**Das ENSI hat fundamentalste Prinzipien der Nuklearsicherheit missachtet –
ENSI-Rat und KNS sind aufgefordert, vom ENSI die Korrektur der Fehler zu verlangen**

Anlass und Gegenstand dieser Feststellungen ist die "Stellungnahme des ENSI zum **Hochwassernachweis des KKW Mühleberg** (ENSI 11/1481)"² vom 31. 8. 2011.

Orientierungsskizze: AKW Mühleberg mit Einrichtungen der Notkühlwasserzufuhr

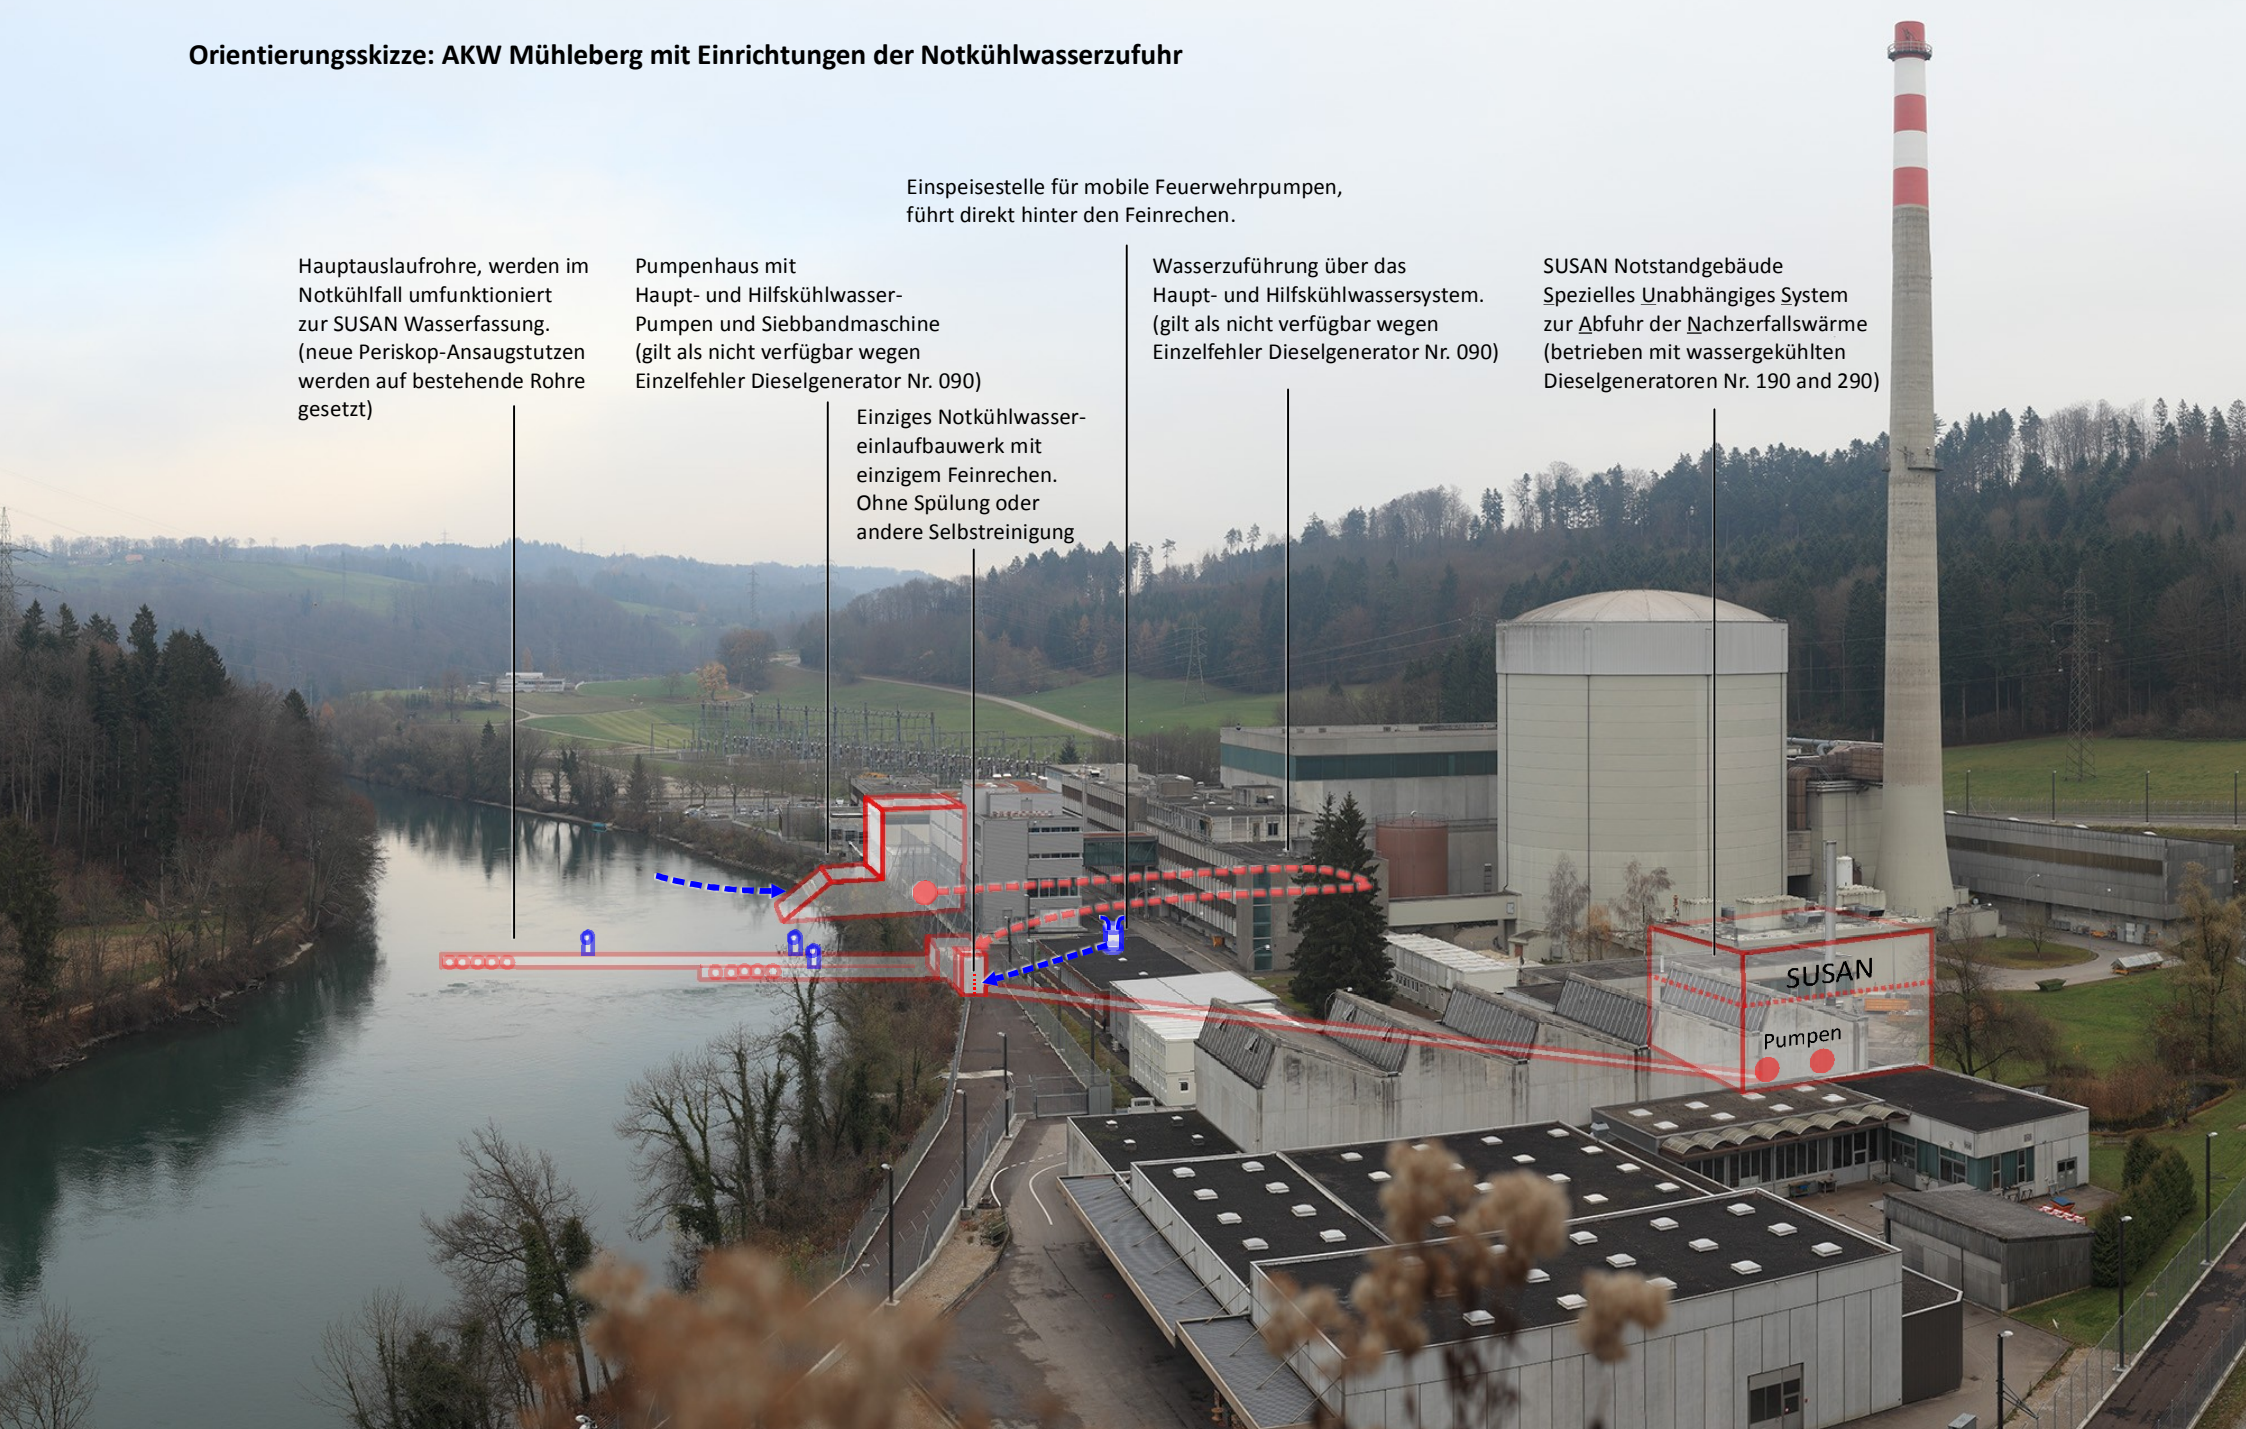
Genau diese Verfehlung macht das ENSI, indem es mobile Feuerwehrrpumpen für die Störfallbeherrschung heranzieht. Die folgenden Zitate aus der Stellungnahme des ENSI belegen diesen Sachverhalt. Zur Veranschaulichung der diskutierten Einrichtungen sei auf die "Orientierungsskizze: AKW Mühleberg mit Einrichtungen der Notkühlwasserzufuhr" im Anhang verwiesen.

Dadurch wird auch viel wahrscheinlicher, dass ein *noch höheres* Hochwasser zu erwarten ist. Deswegen ist es umso besorgniserregender, dass die BKW ihren Hochwassernachweis in vielerlei Hinsicht auf die geringe Überflutungshöhe des Geländes von ca. 25cm und die entsprechend kurze Überflutungszeit von 24h abstützen. Unter direkter Inanspruchnahme der Fluthöhe/Flutdauer werden die folgenden Voraussetzungen in Anspruch genommen: Begehbarkeit mit Stiefeln und Stegen, geringe Fliessgeschwindigkeiten, Ausbleiben von Erosion, Zugänglichkeit mit Sandsackwällen bewehrter Türen, geringer Wassereintritt in Gebäude mit sicherheitstechnischer Einrichtung, Befahrbarkeit des Geländes mit Tanklastwagen und geringe Schädigung des Wohlenseestaudammes.⁴⁷ Schliesslich kann nicht stark genug betont werden, dass die letztlich alles entscheidende Einspeisestelle für den Anschluss der mobilen Feuerwehropumpen an einem einzigen Ort (alle vier Einspeisestutzen) erstellt wurde, der bei höheren Pegeln zum reissenden Fluss wird, welcher dann auch gefährliches Schwemmgut mit sich trägt (siehe Orientierungsskizze im Anhang).

Einziges Notkühlwasser-einlaufbauwerk mit einzigem Feinrechen. Ohne Spülung oder andere Selbstreinigung

Einspeisestelle für mobile Feuerwehropumpen, führt direkt hinter den Feinrechen.
